DMSB-TECHNIK-UPDATE

1/2025

AUTOMOBILSPORT

Zeichnung 253-61-c

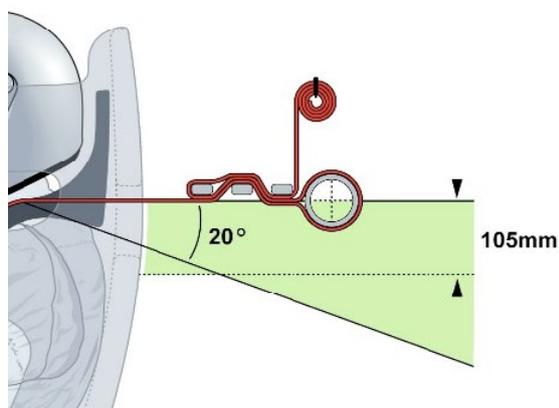
Der Anlenkpunkt der Befestigung des Gurtes muss sich in dem grünen Bereich befinden.

~~Der Abstand von 90 mm ist waagrecht von der Innenseite der Rückenlehne der Sitzschale bis zum Anlenkpunkt zu messen.~~

Wird der Gurt um eine Querstrebe geschleift, so gilt als Drehpunkt die Mitte des Rohrquerschnitts.

Kein hartes Teil des Gurtverankerungssystems (einschließlich des 3-Steg-Schiebers) oder ein aufgerolltes Gurtband darf mit dem Sitz in Berührung kommen oder in die Schulterschlitze des Sitzes hineinragen, wenn der Fahrer (Beifahrer) angeschnallt ist.

Der Schulterwinkel zur Horizontalen wird gemessen, indem man die Oberseite der Schulter des Fahrers (Beifahrers) oder die Oberseite der Gurtauflagefläche der vorderen Kopfhaltvorrichtung (FHR) als Bezug nimmt.

4.10

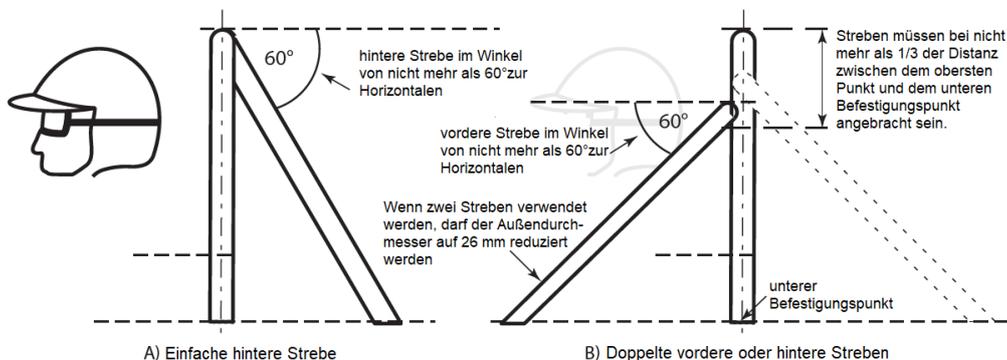
Mit Ausnahme des Vorgenannten wird jedes zusätzliche Element, jede zusätzliche Schweißung oder jede Bearbeitung als eine Änderung angesehen.

In der Periode homologierte oder zertifizierte Überrollvorrichtungen mit Elementen, die nicht im nachfolgenden Artikel 10 abgebildet sind, dürfen repliziert werden, jedoch müssen die Dimensionen und Materialspezifikationen aller Elemente mit nachfolgendem Artikel 9 übereinstimmen und die oben vorgeschriebenen Elemente müssen integriert sein.“
